Pescara, 30/09/2023

OGGETTO: progetto Enel "Nuovi gruppi di generazione e pompaggio denominati "Provvidenza II" - normative in materia di protezione ambientale - divieti - Parco nazionale - potabilizzatore di Piaganini - richiesta di archiviazione

Figura 29: Estratto mappa ITHACA - Catalogo faglie capaci [35] (parz. ridisegnato)

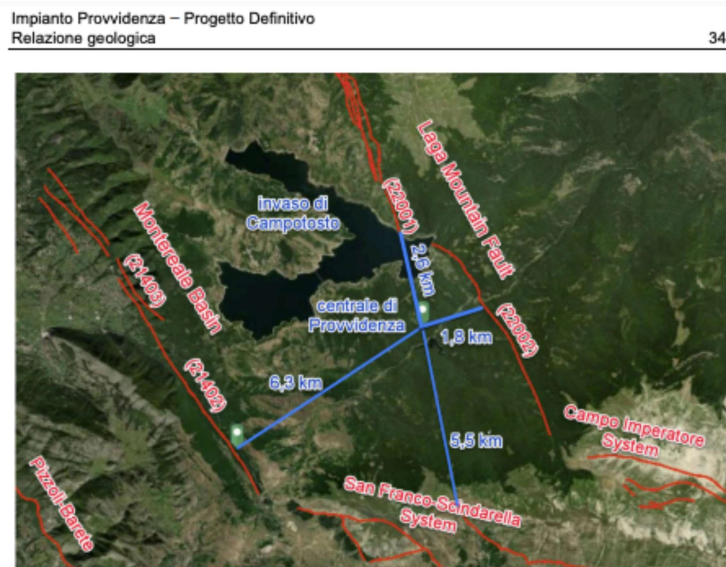
En passant, non possiamo non evidenziare come l'intervento sia prossimo a faglie attive e capaci, cioè potenzialmente in grado di "tagliare" qualsiasi struttura rigida esistente sul terreno, mappate nel progetto INGV ITHACA (una borda direttamente la diga di Campotosto!).

Figura 30: Estratto mappa DISS versione 3.3 – INGV. Catalogo zone sismogenetiche [33] Nel riquadro verde la zona di studio

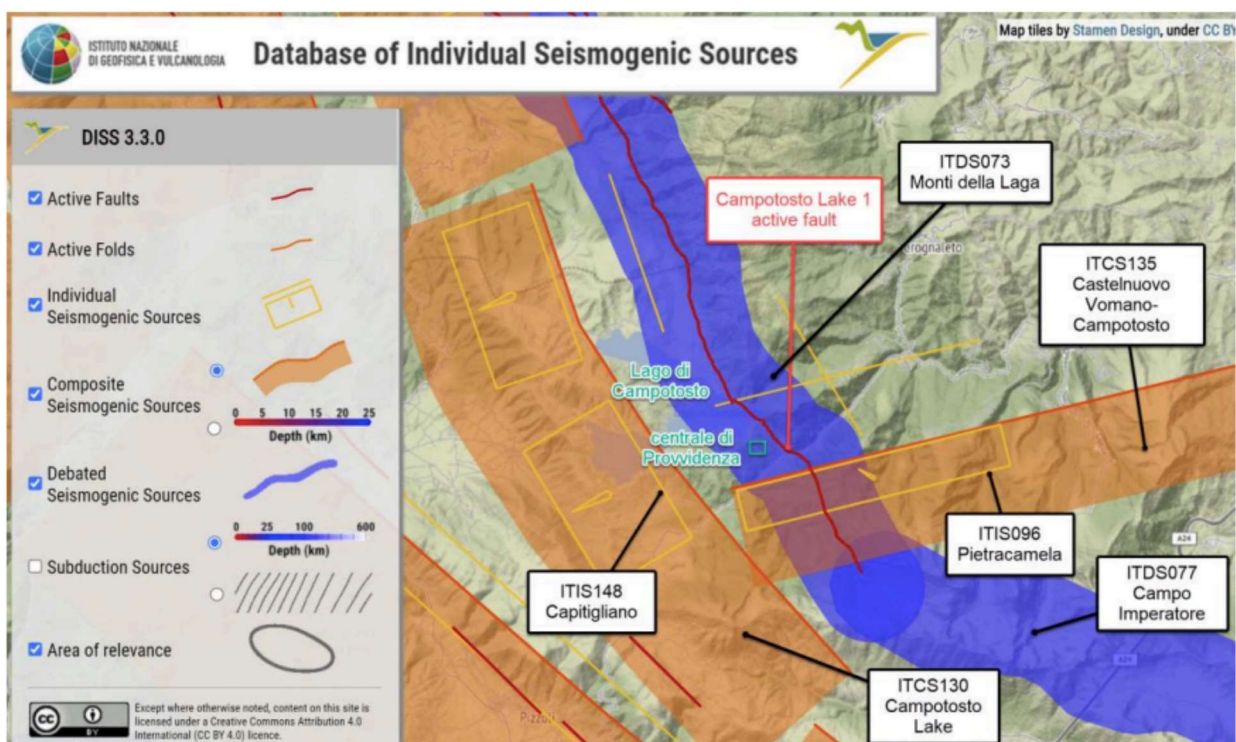
Inoltre insiste direttamente sopra una Sorgente Sismogenetica mappata dal DISS sempre dell'INGV. Qui un estratto significativo della stessa ENEL

Appare del tutto evidente che non è il caso di peggiorare il livello di rischio aggiungendo nuove infrastrutture.
